**Samodzielny Publiczny Zakład Opieki Zdrowotnej
Ministerstwa Spraw Wewnętrznych i Administracji
w Kielcach**

Znak sprawy: 41/PN/2019

Dotyczy : Odpowiedzi na pytania do Specyfikacji Istotnych Warunków Zamówienia w postępowaniu w trybie przetargu nieograniczonego na: **„Budowa bloku operacyjnego wraz z oddziałami szpitalnymi oraz połączenie go łącznikiem z budynkiem Polikliniki Samodzielnego Publicznego Zakładu Opieki Zdrowotnej MSWiA w Kielcach, przy ul. Wojska Polskiego 51 adaptowanym i dostosowywanym do wymogów prawnych”**

Część 6- Zakup i dostawa Pierwszego wyposażenia Szpitala ogłoszonego w Dz. U.U.E nr 2019/S 239-586055

Opis przedmiotu zamówienia – cz. 1, pkt 11

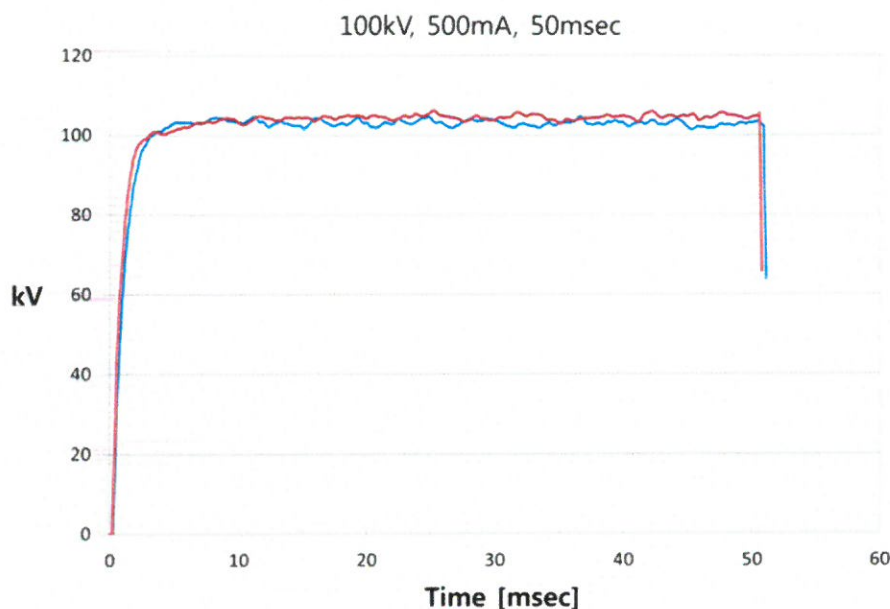
Czy Zamawiający dopuści do postępowania wysokiej klasy cyfrowy aparat RTG, którego częstotliwość generatora wynosi 30 kHz. Producent zastosował w tym wypadku tranzystor typu IGBT co odpowiada efektywnie tranzystorowi typu MOSFET 200kHz.

Jednocześnie żądamy, aby parametr 30 kHz przy zastosowaniu w/w tranzystora był uznany jako spełniający najwyższe wymagania zamawiającego ($\geq 60\text{kHz}$ – 2 pkt)

Parametr częstotliwości generatora jest parametrem pośrednim mającym wpływ na czas ekspozycji. Niższa częstotliwość pozwala zmniejszyć wymiary generatora przy zachowaniu tej samej mocy. Częstotliwość zależy od użytego tranzystora. Obecnie na rynku dominują dwa rodzaje tranzystorów: MOSFET oraz IGBT. Tranzystory typu MOSFET potrzebują znacznie wyższej częstotliwości do osiągnięcia tej samej wydajności w porównaniu do tranzystorów typu IGBT. Poniżej prezentujemy charakterystykę wydajności tranzystora typu IGBT 30kHz stosowanego w naszych generatorach wysokiego napięcia w porównaniu do generatora wysokiego napięcia z użyciem tranzystora typu MOSFET 200kHz.

- Niebieski : Samsung 30kHz typ IGBT zakres przeregulowania $\leq 3.2\%$

- Czerwony: Inni 200kHz typ MOSFET zakres przeregulowania $\leq 3.5\%$

Na przedstawionym wykresie widać, że charakterystyka pracy obu tranzystorów jest bardzo zbliżona i czas potrzebny do osiągnięcia żądanej wartości napięcia jest bardzo zbliżony. Przy czym zastosowanie tranzystora IGBT pozwala dodatkowo na zmniejszenie przeregulowania do poziomu 3,2%
Kolejnym atutem zastosowania technologii IGBT jest zmniejszenie wymiarów generatora a co za tym idzie kosztów eksploatacji urządzenia. **Zgodnie z SIWZ**
